Länsstyrelsen Västra Götaland  
403 40 GÖTEBORG**KOMPLETTERINGAR AV ANSÖKAN OM TILLSTÅND FÖR ETABLERING AV  
VINDKRAFTSANLÄGGNING VID GRÖNHULT, TRANEMO OCH GISLAVEDS  
KOMMUNER, dnr. 551-41713-12**

Med anledning av länsstyrelsens föreläggande den 23 september 2014 lämnar Vattenfall Vindkraft Sverige AB (VVSAB) följande kompletterande uppgifter.

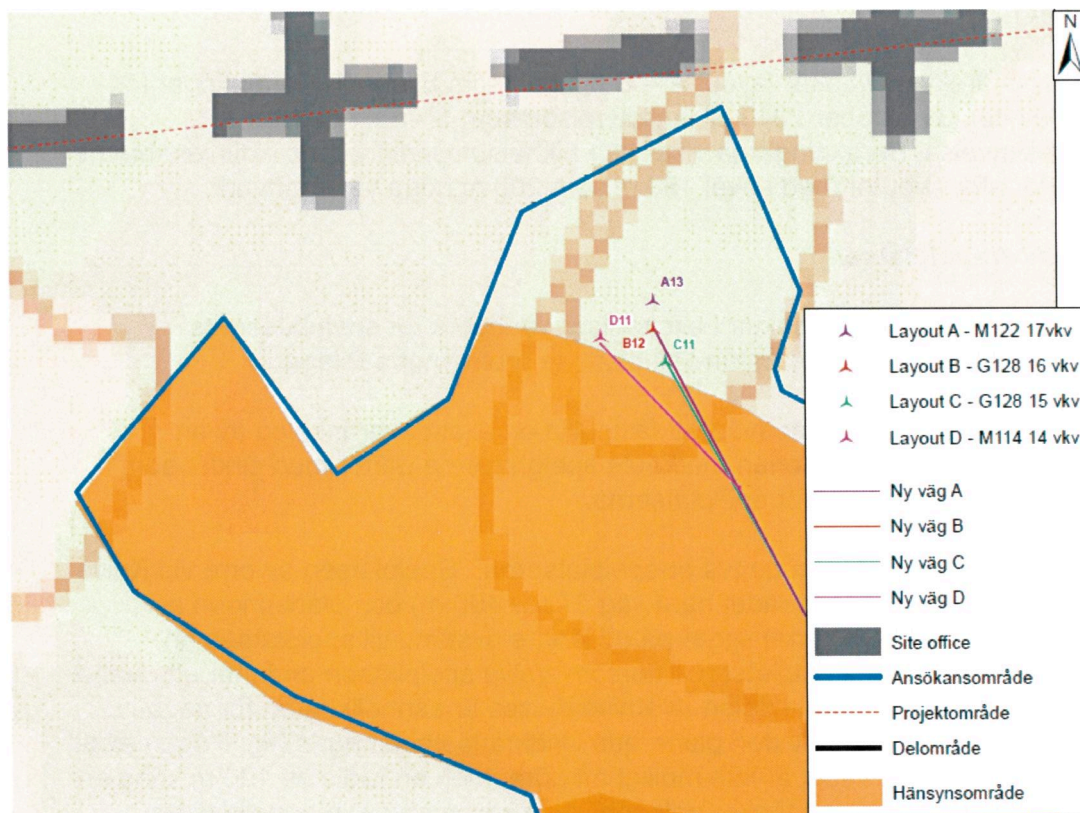
Med anledning av rekommendationerna i promemorian har VVSAB lagt till ett hänsynsområde som omfattar område inom 300 m från spelplatsens mittpunkt. Med anledning av detta har VVSAB justerat den layout som har beteckningen D i tidigare ingivna handlingar. Position D 11 har därför flyttats ca 150 m mot nordväst och som en följd av detta flyttas även position D12 ca 60 m söderut. Samtliga positioner ligger därmed utanför hänsynsområdet, se kartbild nedan.
